Mémoire en réponse à l'avis de l'autorité environnementale du

29 mars 2021

Projet photovoltaïque sur le site de Lafarge à

Maître d'ouvrage : SASU La Lande du Maine

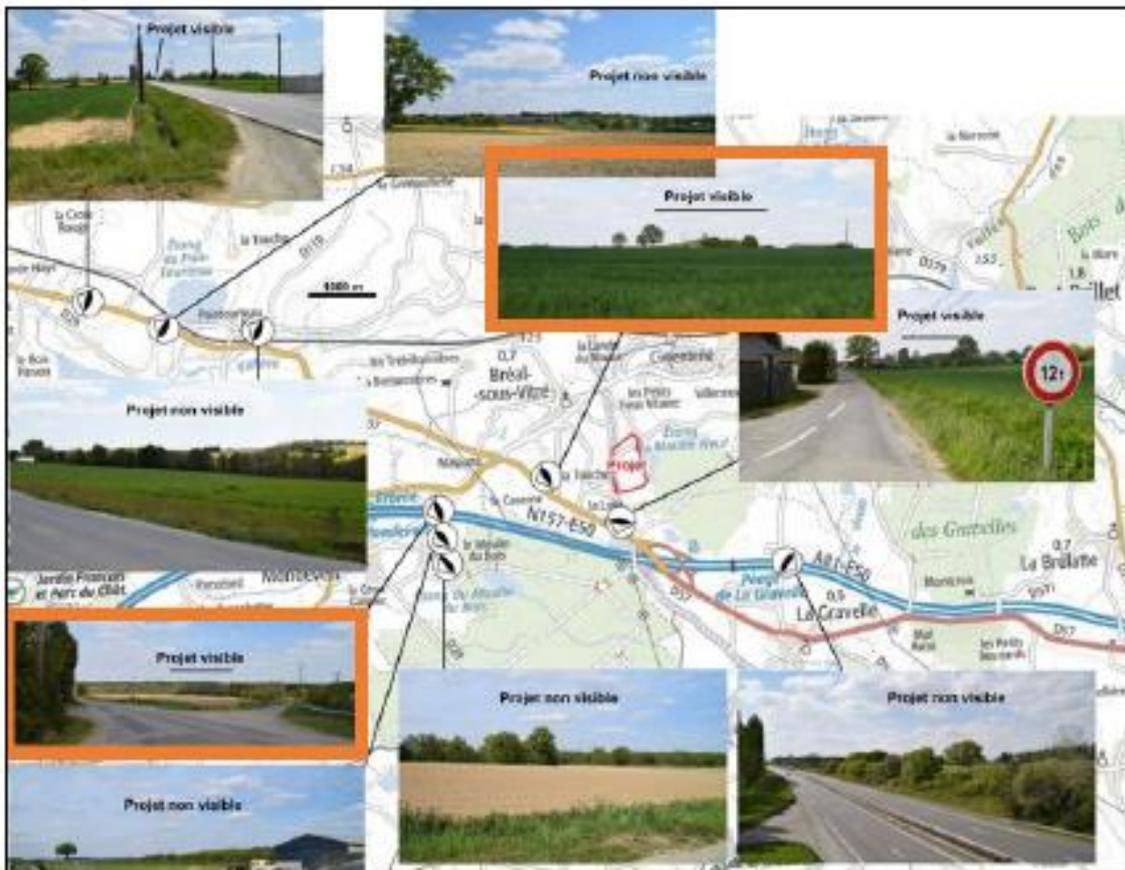
La MRAe recommande de compléter l'étude d'impact pour garantir la prise en compte de conflits d'usages potentiels entre l'exploitation de la carrière et celle du projet au regard des incidences possibles de tirs de mines de la carrière sur la stabilité des ouvrages photovoltaïques.

Les incidences entre exploitation de la carrière et de la centrale solaire ont été examinés par LafargeHolcim et Kernum. Le remblai est doté de bornes de nivellement et il fait régulièrement l'objet de mesures. Au titre des accords, le porteur du projet sera responsable des éventuelles instabilités. L'exploitation du remblai fera l'objet d'un suivi pluriannuel par des bureaux d'études spécialisés.

Il est ajouté la mention suivante au chapitre D – V.3 Les mesures de l'étude d'impact du projet : *«L'exploitant de la centrale solaire en assumera également la responsabilité et les frais associés à la mise en place des mesures correctives éventuelles ».*

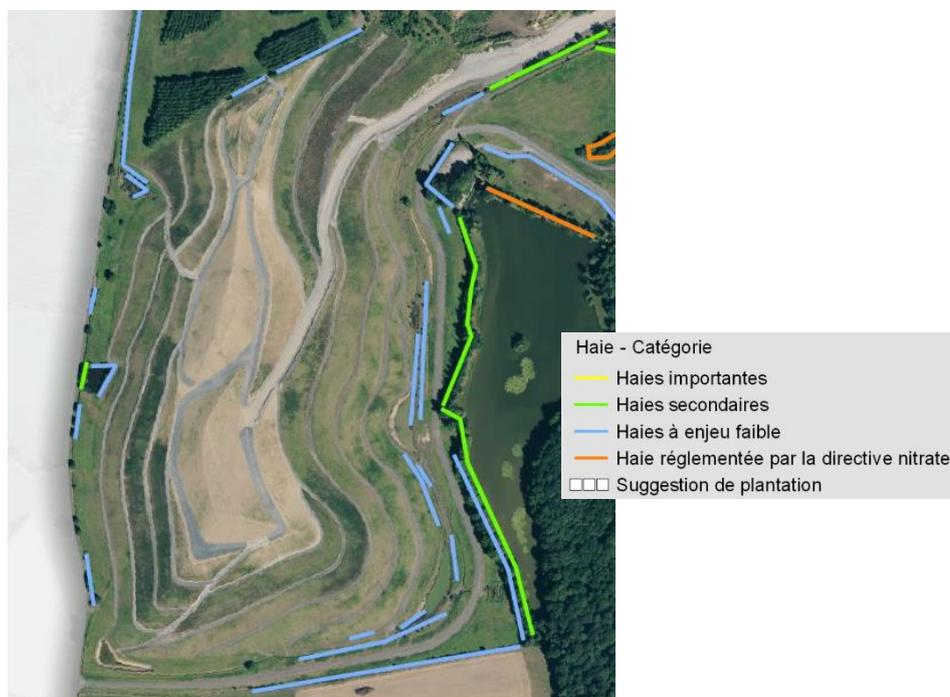
M. Précisions sur la trame verte et bleue

A la date de la constitution du présent mémoire, le PLUi du pays du Loiron ne dispose pas d'un recensement de la trame verte et bleue à l'échelle intercommunale. En cette absence, les continuités écologiques présentes à l'échelle locale et présentées au *Chapitre C – IV.1.4 Continuités écologiques : Trame verte et bleue* de l'étude d'impact du projet ont été identifiées par l'écologue intervenu sur le site dans le cadre de l'étude faune-flore-habitats.

Le corridor écologique situé au Sud et à l'Est du projet associe des boisements et un réseau hydrographique. Ces éléments sont en retrait des zones densément urbanisées (bourgs et zones d'activités notamment) et peu ou pas employés pour des activités de loisirs (kayac, accrobranche, circuit équestre ou vélo). Hormis la présence de randonneurs liés au GR du Tours des marches dont le tracé chemine au sein de ces éléments, ce corridor écologique bénéficie d'une certaine quiétude et d'une superficie favorables au déplacement de la faune.

Ce corridor est d'autant plus favorable qu'il intègre plusieurs pièces d'eau dont l'étang du Moulin Neuf présent aux abords Est des terrains du projet. Ces pièces d'eau sont particulièrement intéressantes pour la faune aquatique (zone de frayères notamment) et l'avifaune (halte migratoire potentielle ou de reproduction). Le projet n'aura toutefois pas d'impact significatif sur ces éléments et sur l'étang du Moulin Neuf en particulier du fait de l'absence d'émissions sonores ou de rejets dans ces milieux. Par ailleurs, les éléments végétalisés entre le projet et ces plans d'eau seront conservés ce qui assurera une zone tampon entre le projet et ces milieux.

Vue depuis les hauteurs du site classé et inscrit de « La Vallée des étangs »

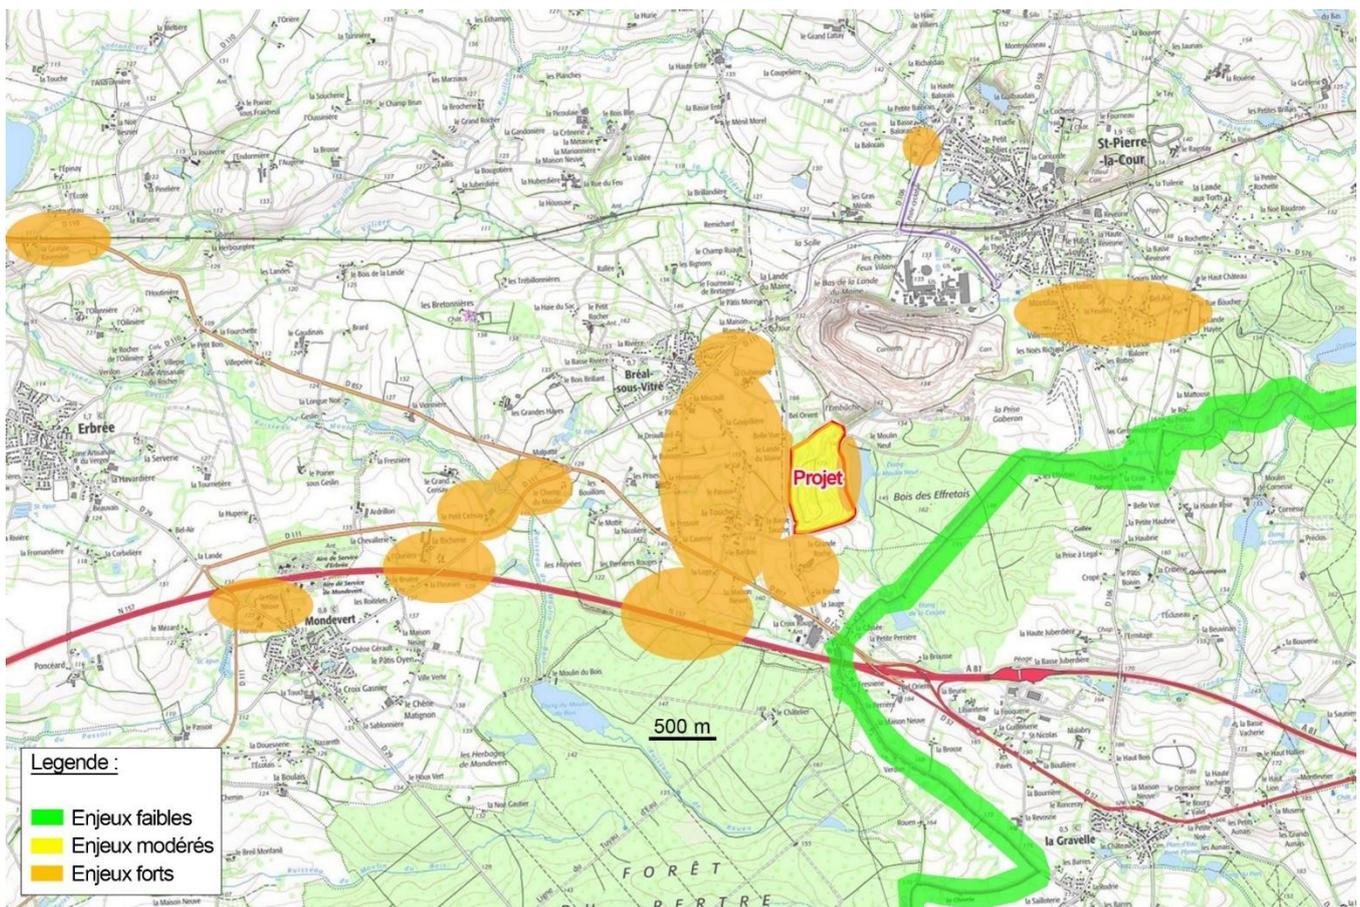
P. Inventaire des sites inscrits ou classés

Concernant le site classé et inscrit « La Vallée des étangs » localisé à environ 4 km au Nord-Est du projet, tel qu'illustré ci-après, les terrains du projet ne seront pas visibles depuis ce site.

Par ailleurs, le projet ne saurait avoir un impact sur la Vallée des étangs, eu égard notamment à la nature du projet exempt de rejets (poussières, rejets aqueux, gaz...) ou d'émissions sonores.

Ces éléments sont ajoutés au Chapitre C – I.3.2 Sites classés ou inscrits de l'étude d'impact du projet.
